Lageplan M 1:1000

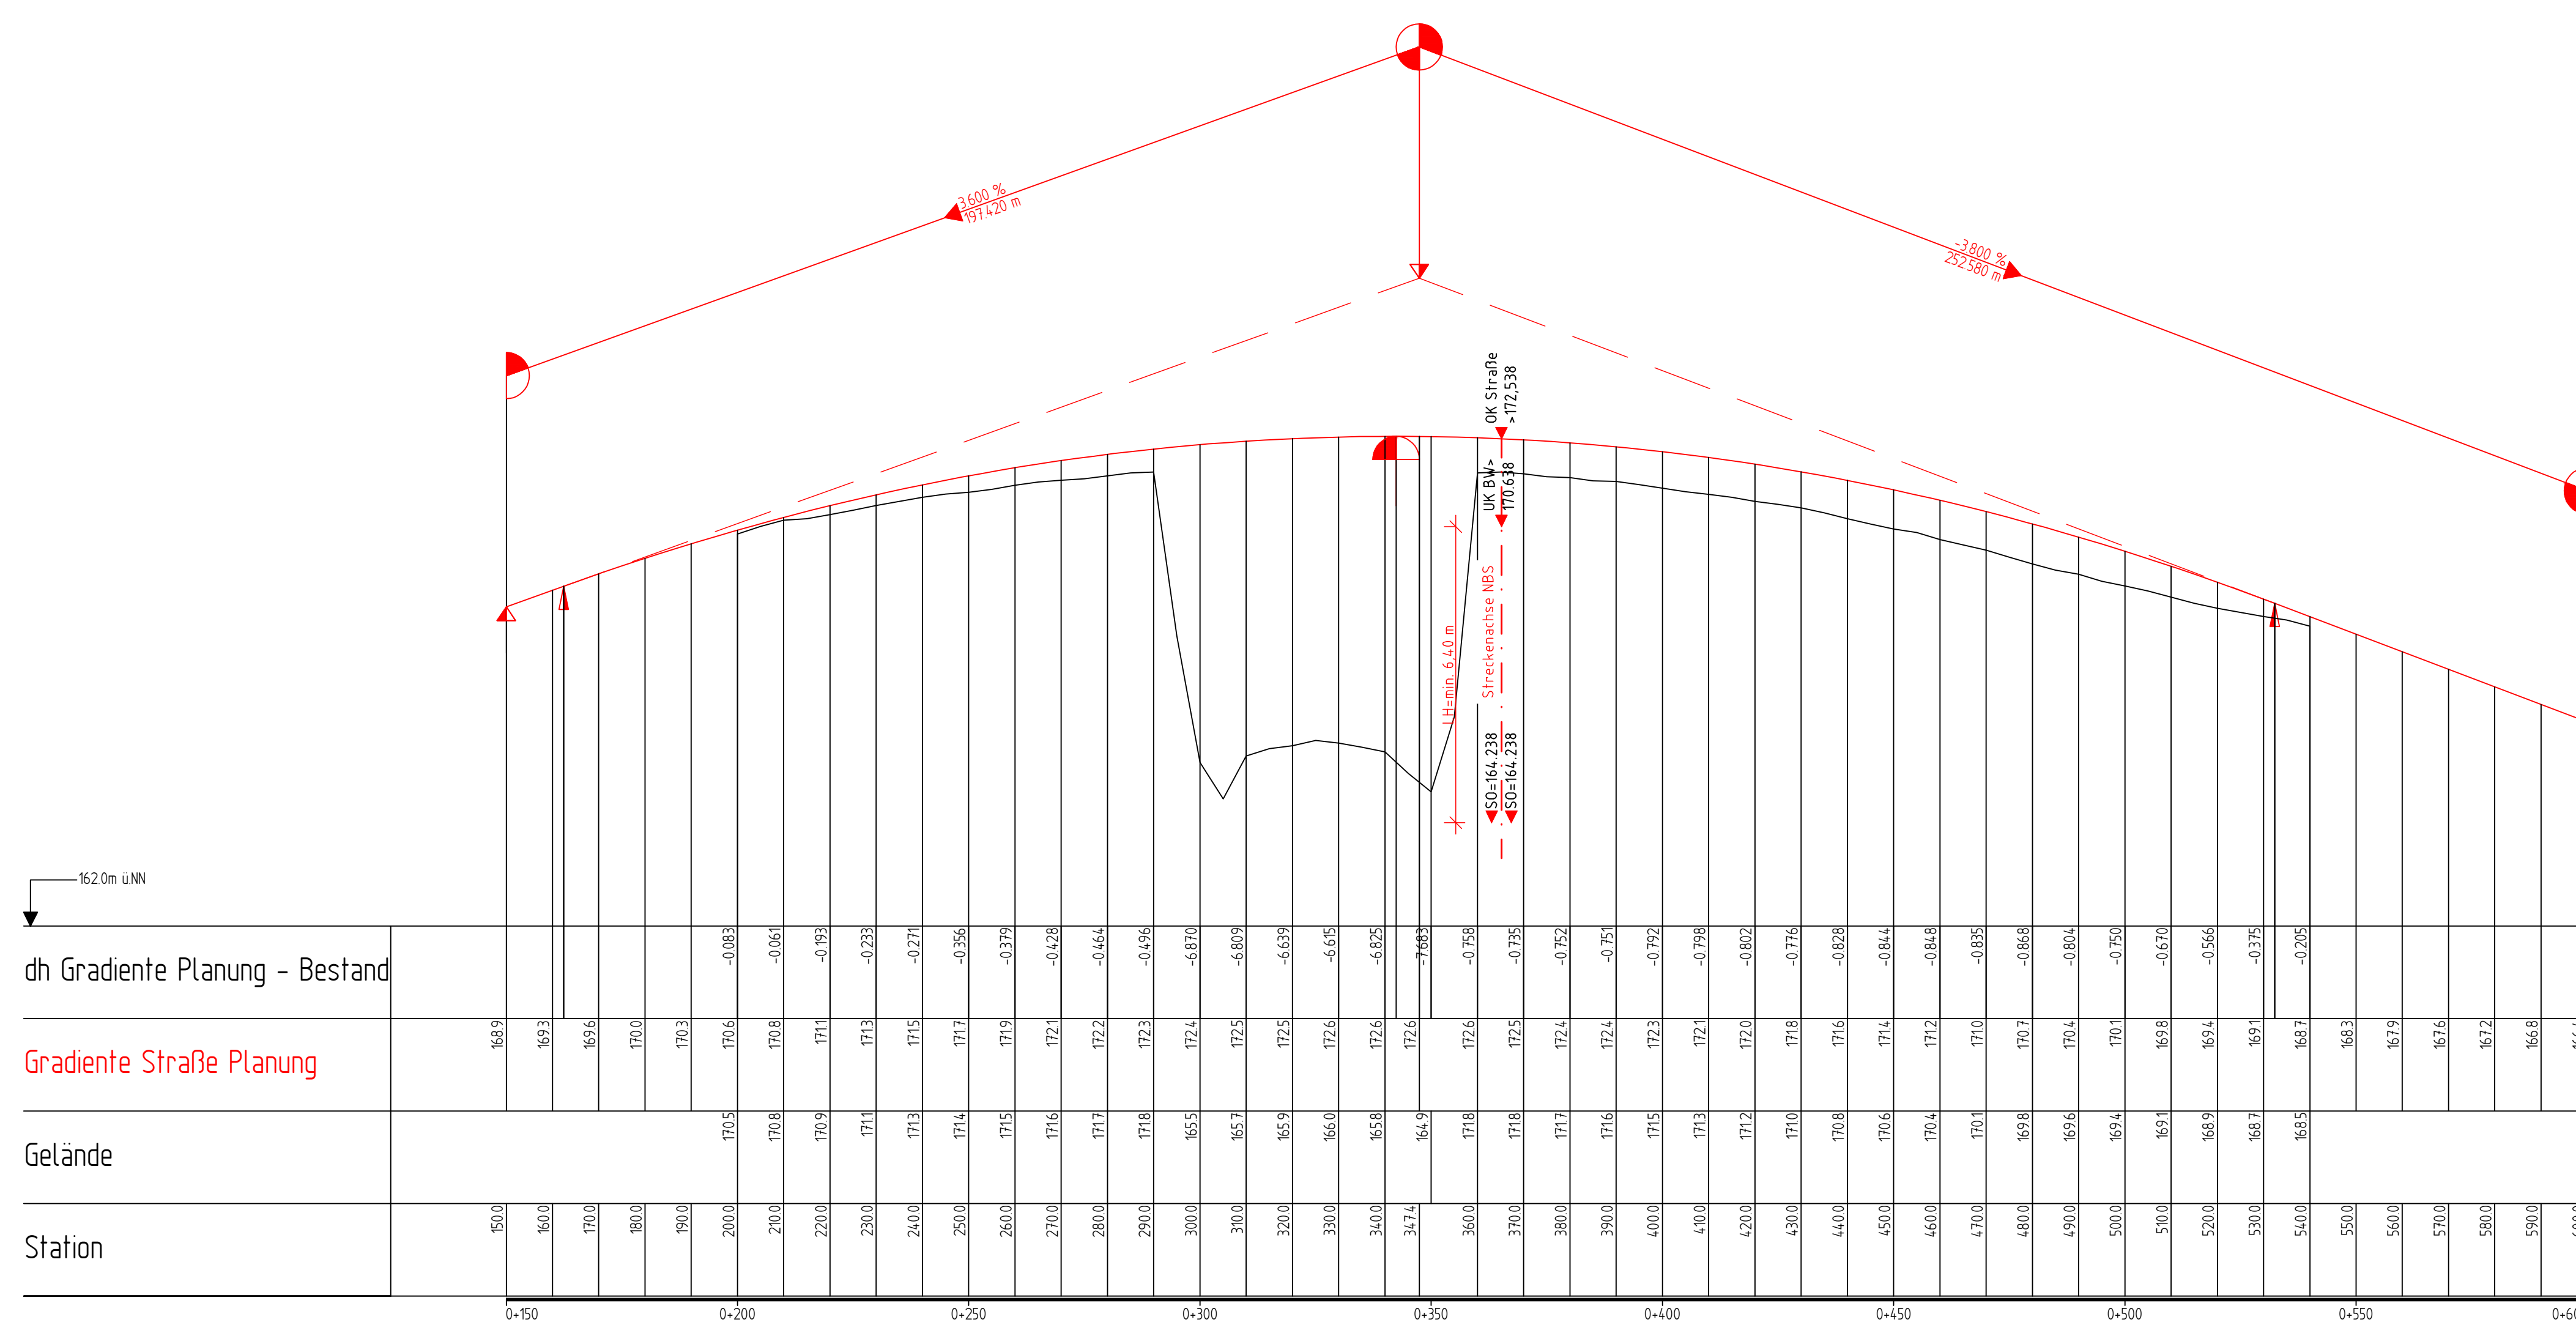
×Aufgrund fehlender Vermessung muss die Gradiente nach Erhalt der Nachvermessung ggf. angepasst werden.
